Asunto: Concepto favorable y solicitud de visto bueno a las solicitudes de adición y prórroga de los contratos malla vial Teusaquillo 2023 No. 606 FDLT 2024 obra y 252 FDLT 2023 interventoría.

Referencia: Respuesta a los oficios INT-MALLAVIALALCTEUSAQUILLO-523-2023 e INT-MALLAVIALALCTEUSAQUILLO-524-2023, radicado Orfeo 20256310048352.

ANEXO No 1
INT-MALLAVIALALCTEUSAQUILLO-522-2023 RESPUESTA COMUNICADO CCE-PR-01-307 SOLICITUD ADICIÓN Y PRÓRROGA AL CONTRATO NO. FDLT-606-2024

2. CIV 13001457 KR 43 ENTRE CLL 25B Y AC 26

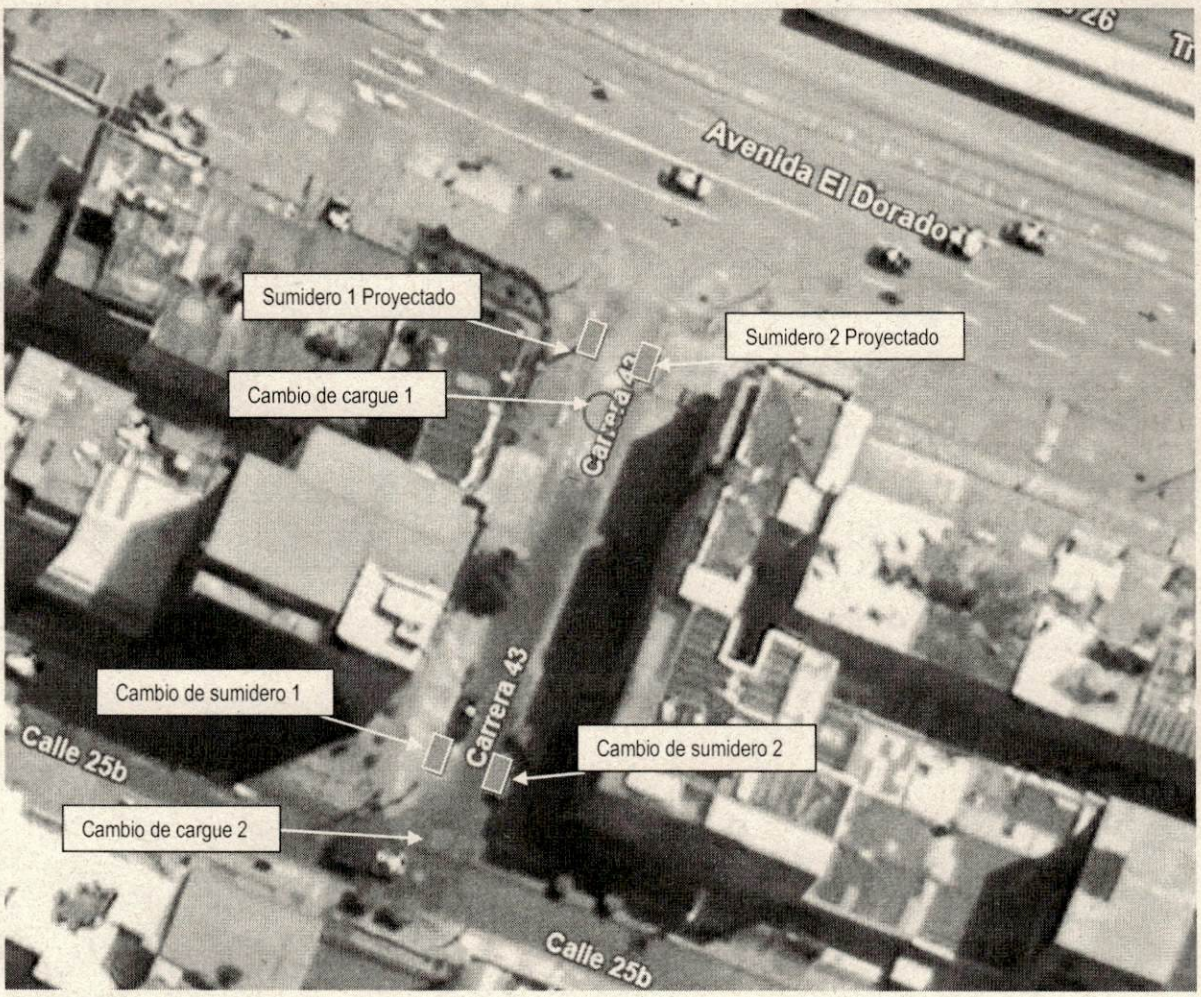
Para este CIV, se indica por parte del profesional que deberán realizarse dos (02) sumideros combinados hacia la AC 26 y reemplazar los dos (02) sumideros ubicados hacia la CLL 25 B (deberán ser sumideros combinados según norma). Adicionalmente, se deberán cambiar los dos (02) cargues existentes sobre la KR 43 y hacer el cambio de la red existente a 12 pulgadas.

La ubicación sugerida para los sumideros y actividades mencionadas es la que se muestra:

Al igual que para el CIV anterior, se podrá considerar la construcción de un pozo para la conexión de los sumideros existentes y que deberán ser reemplazados de ser necesario.
